Změnový list číslo	77
--------------------	----

Název akce:	Výstavba Multifunkční sportovní a kulturní haly v Brně
-------------	--

Výměna pozic rozvaděčů pro gastro + zohlednění skutečné délky, SO 101 hala

D.1.4.07 - ELEKTROINSTALACE - SILNOPROUD, UZEMNĚNÍ, HROMOSVOD (SIL), SO 101 hala

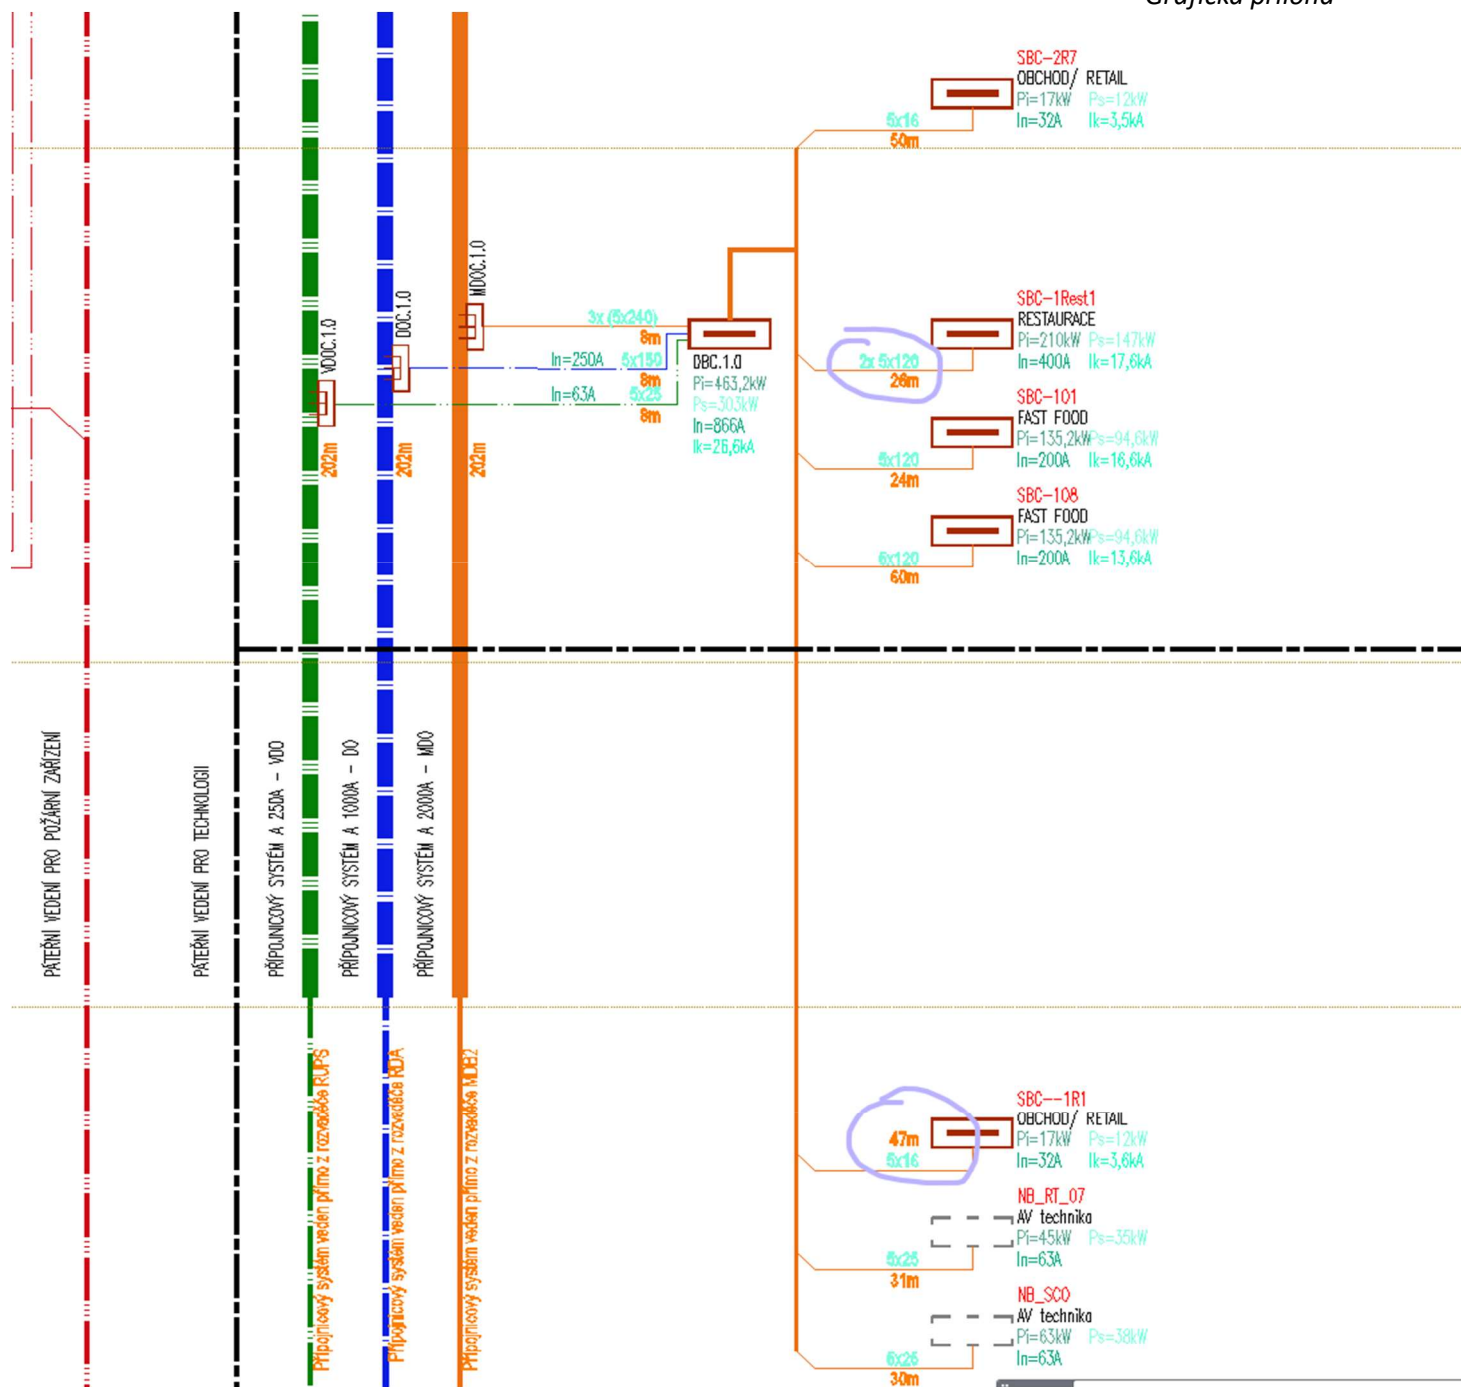
v 1.NP okruh „SBC-1Rest1“ s příkonem 230 kW a jištěním 400A

Takto je to i ve výkrese.

Kuchyň pro tuto restauraci se ale uvažuje v 1.PP, tedy ty dva okruhy mají být v podlažích naopak – okruh SBC-1Rest1 s vyšším příkonem a jištěním v 1.PP a okruh SBC-1R1 má být v 1.NP.

V rámci RPD prosím o úpravu.

Délky zobrazené v ZD neodpovídají realitě, skutečné délky jsou 50m a 52m, jelikož trasy vedou přes 1PP.
